改善箇所説明図

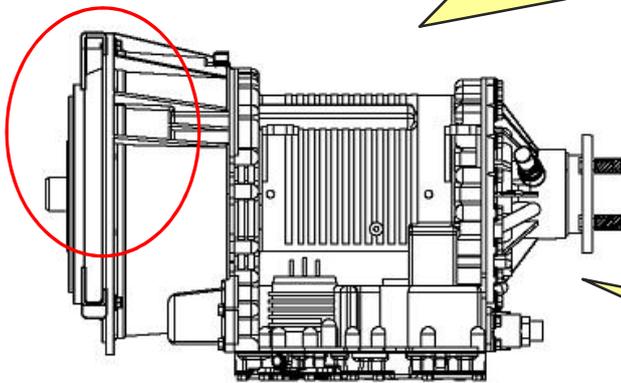
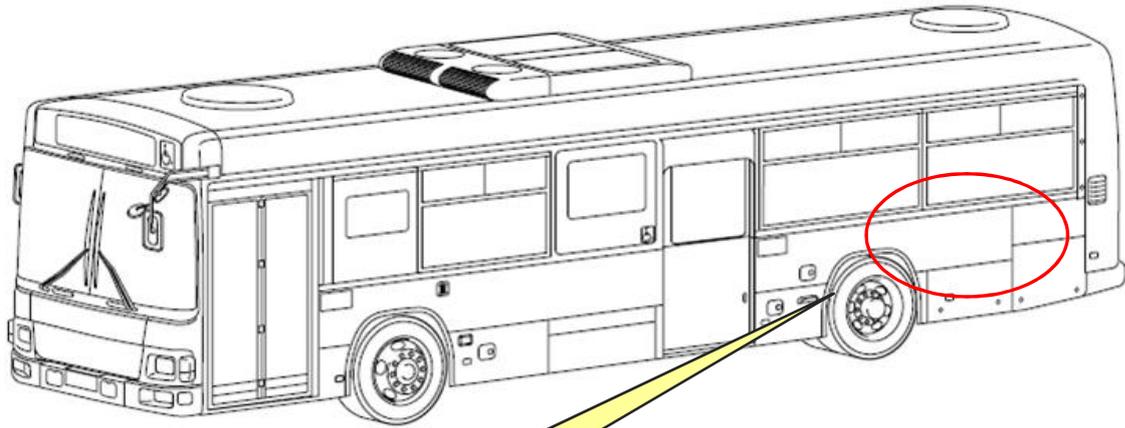
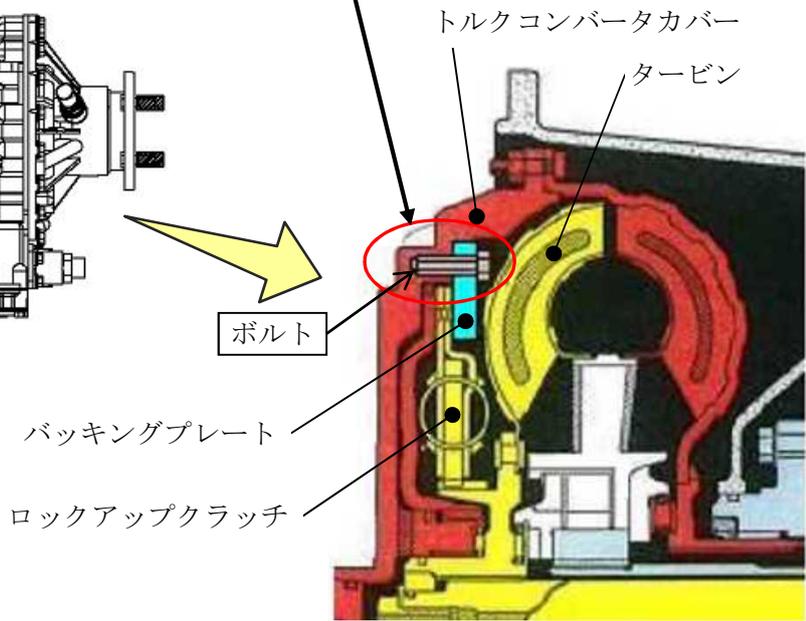
基準不適合発生箇所

自動変速機を搭載した路線バスにおいて、トルクコンバータ部バックキングプレートのトルクコンバータカバーへの取付けボルト締付け方法およびトルクコンバータカバーのねじ部加工が不適切なため、当該ボルトの軸力が不足しているものがある。そのため、そのままの状態で使用を続けるとボルトが折損し、折損したボルトがトルクコンバータカバーとタービンとの間に挟まり、最悪の場合、トルクコンバータがロックアップした状態となり、エンストして走行できなくなるおそれがある。

全車両、バックキングプレート取付けボルトを新品に交換し、規定トルクで締め直す。

識別: 改善済車両には自動変速機左側面のシリアルナンバープレートに黄色ペイントを塗布する。
